3. ELEKTROTEHNIKA – NAČRT CESTNE RAZSVETLJAVE

naziv gradnje	UREDITEV KROŽNEGA KRIŽIŠČA "ZDRAVSTVENI DOM" NA G2-106/0264, RT-907/3602 IN LC 171051 V CENTRU KOČEVJA
kratek opis gradnje	CESTNA RAZSVETLJAVA V SKLOPU UREDITVE KROŽNEGA KRIŽIŠČA "ZDRAVSTVENI DOM" NA G2-106/0264, RT-907/3602 IN LC 171051 V CENTRU KOČEVJA

Zadeva: Poročilo o recenziji načrta s področja elektrotehnike – cestna razsvetljava

ODGOVORI POOBlašČENEGA INŽENIRJA NA RECENZIJSKO POROČILO

KARAKTERISTIČNI PREREZI
Z ODMIKI DROGOV CR

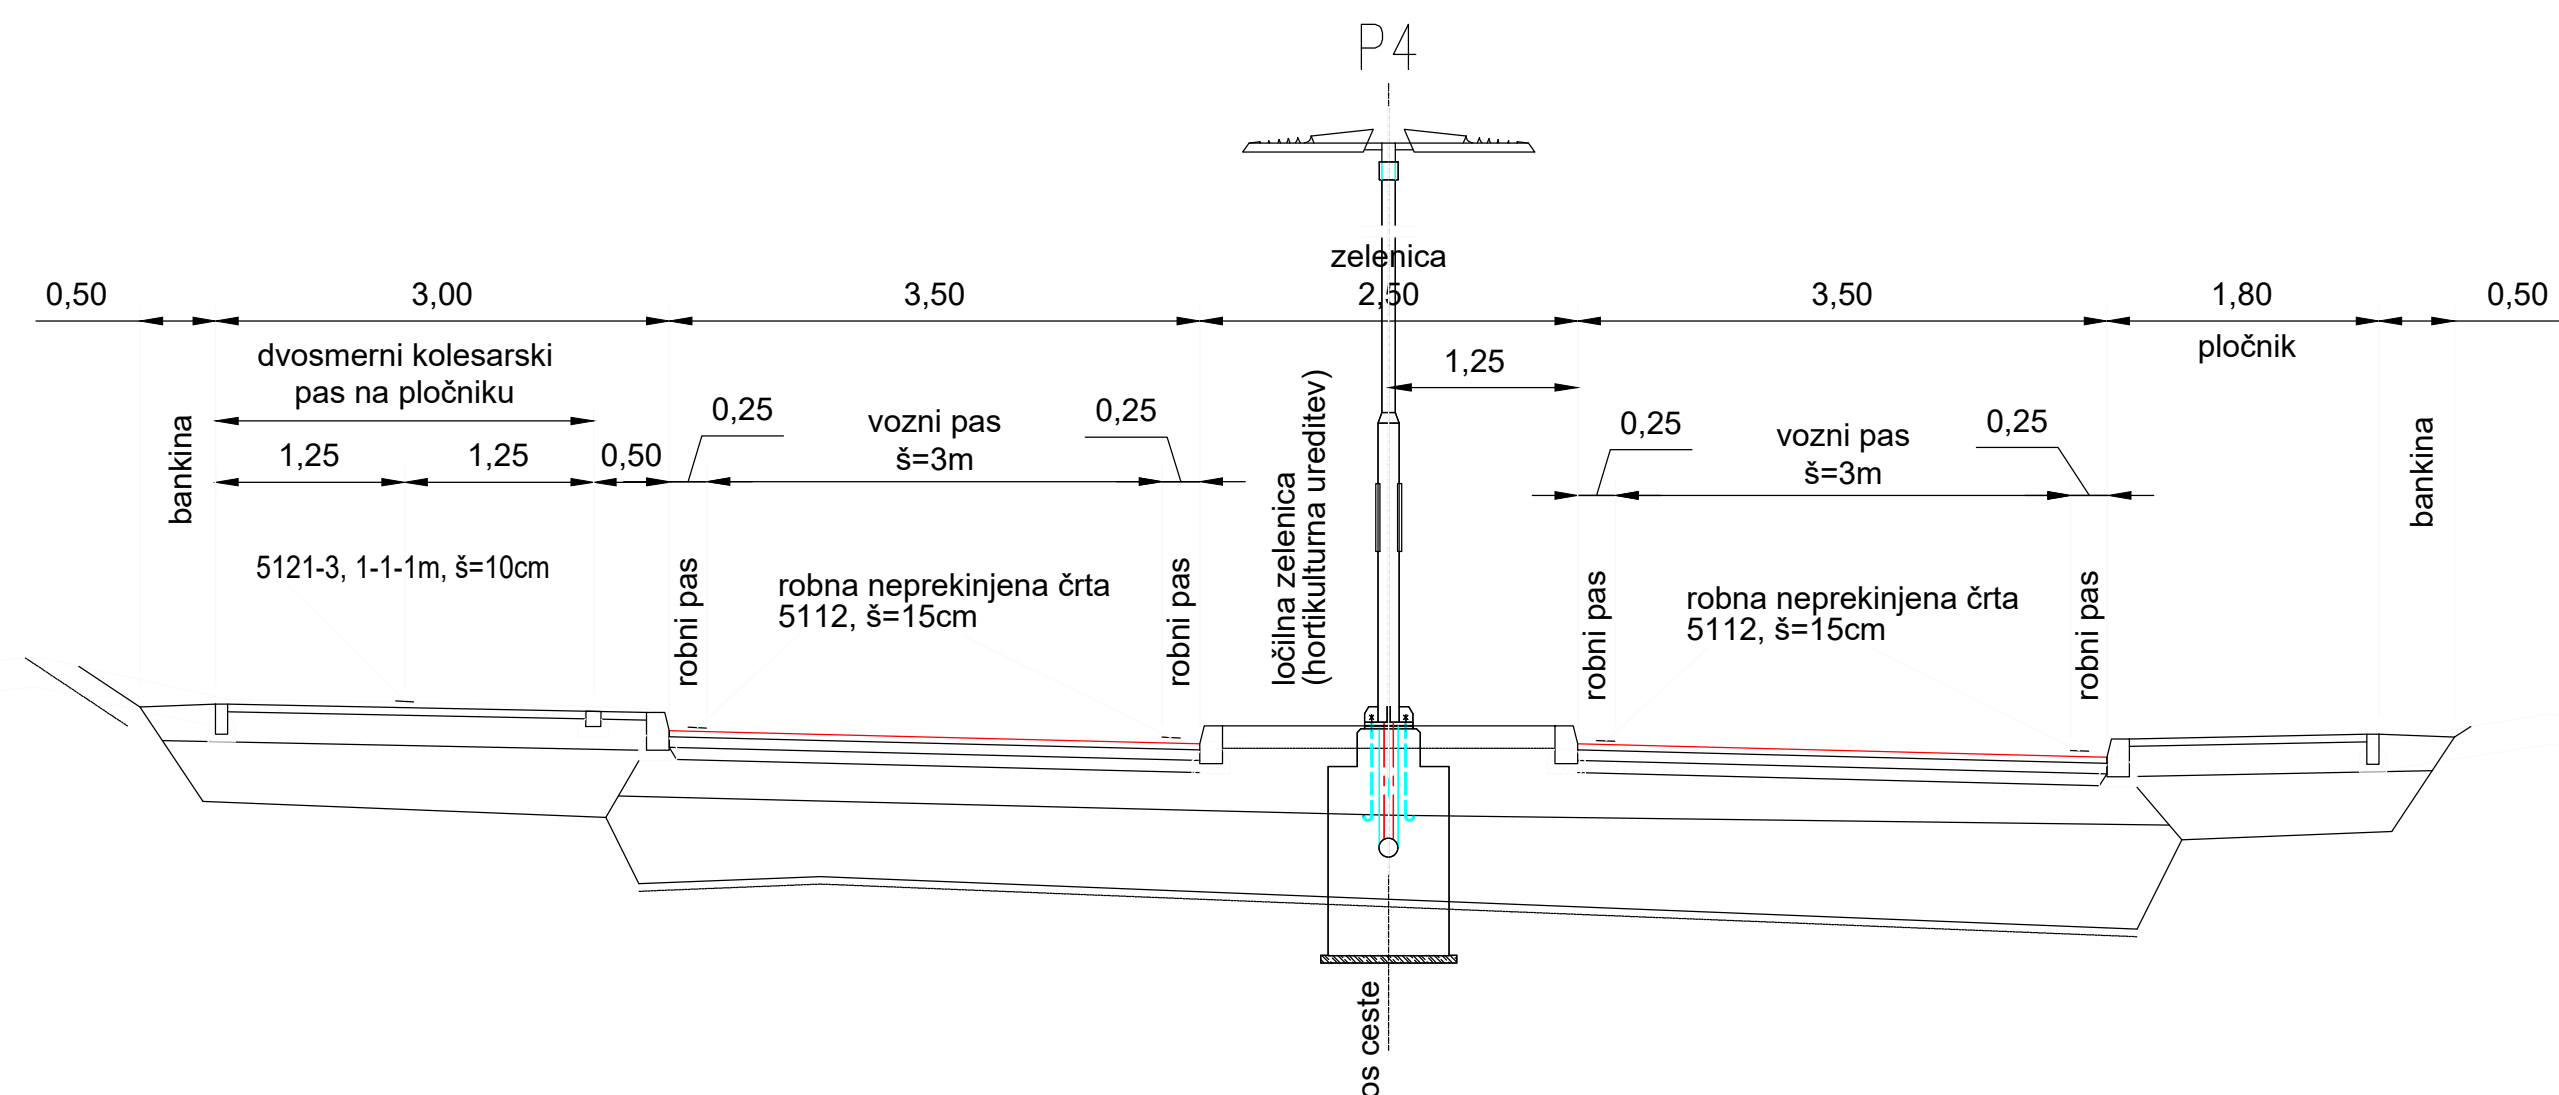
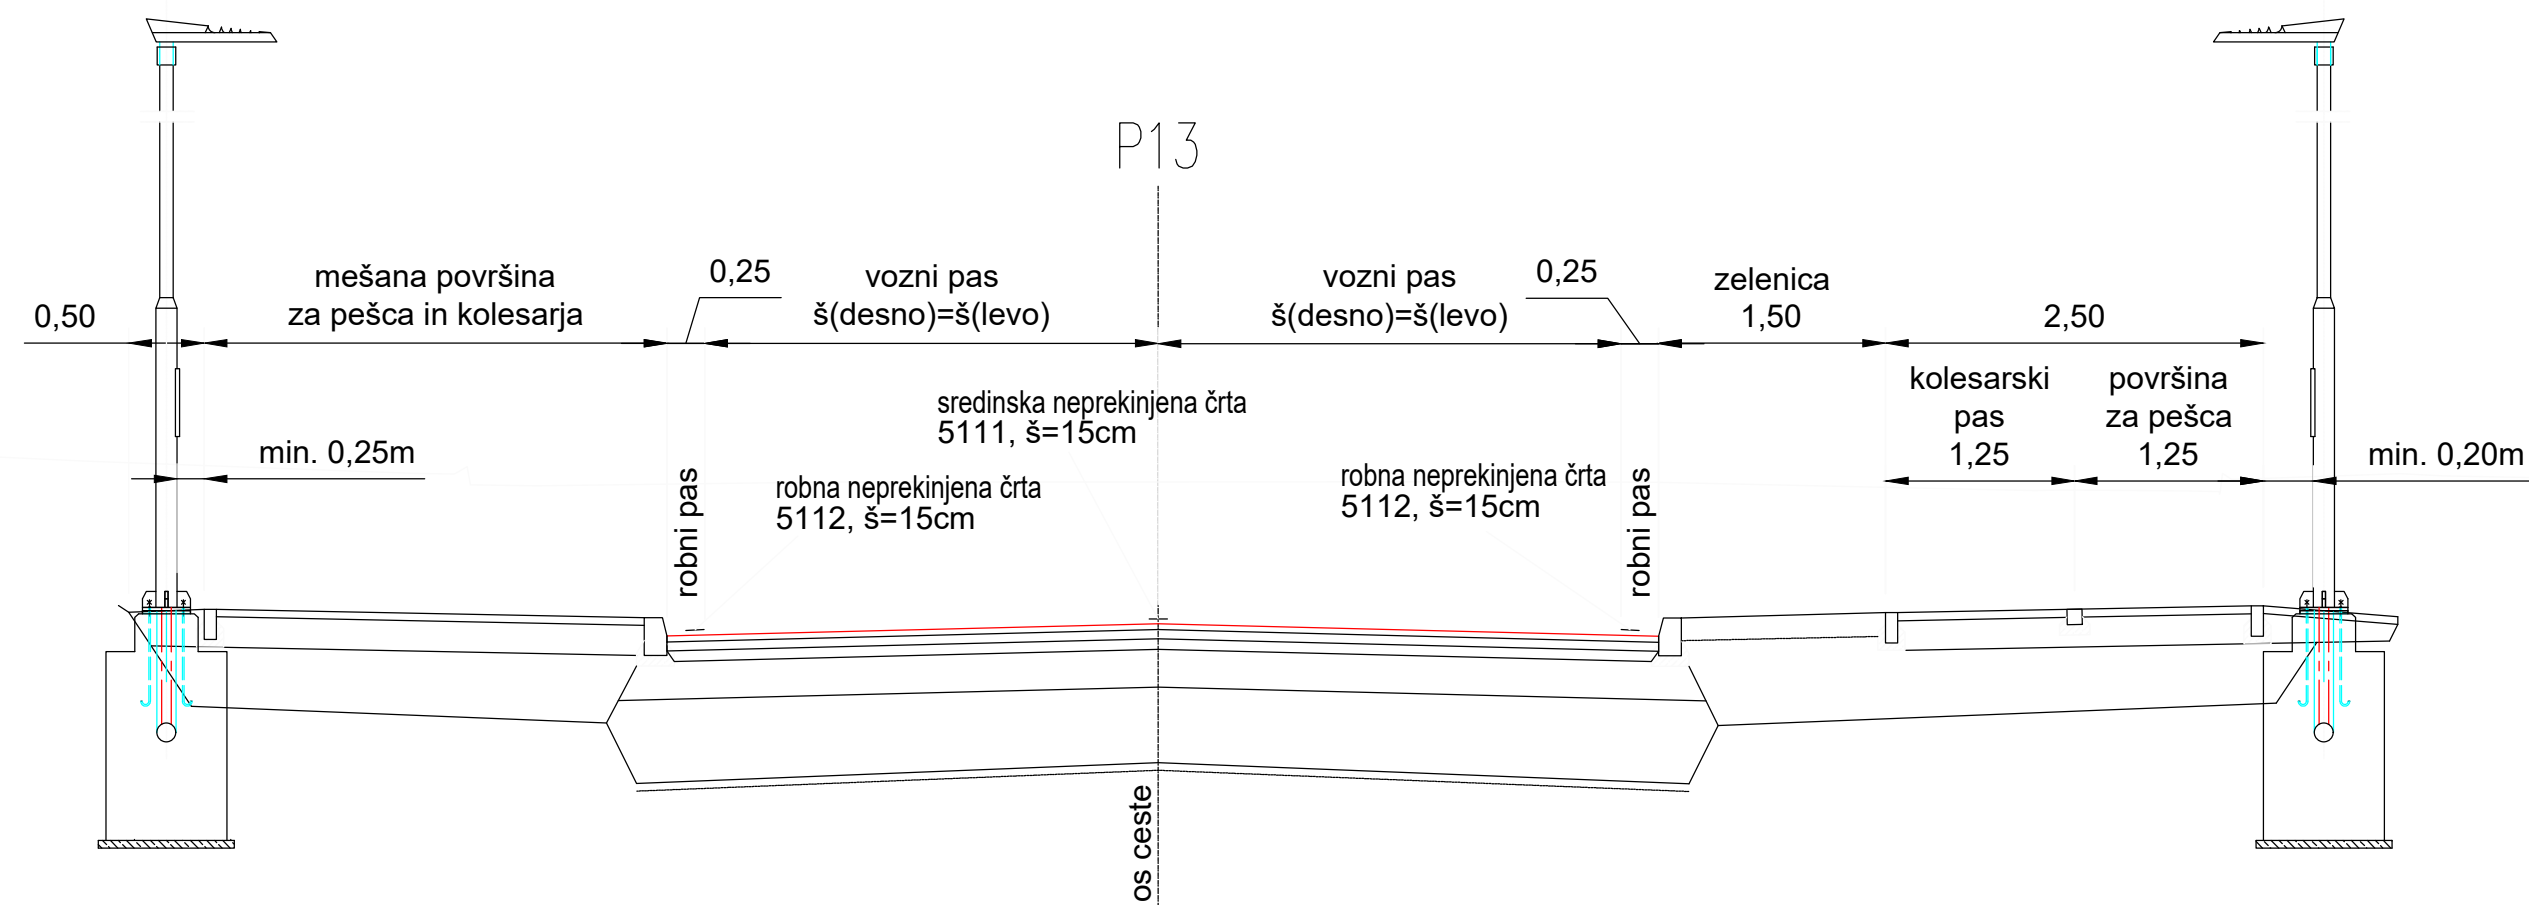
9. Dodati karakteristični prerez z kotiranimi odmiki kandelabrov od ceste/pločnika.

Pripomba se upošteva – doda se karakteristični prerez s kotiranimi odmiki kandelabrov od ceste/pločnika.
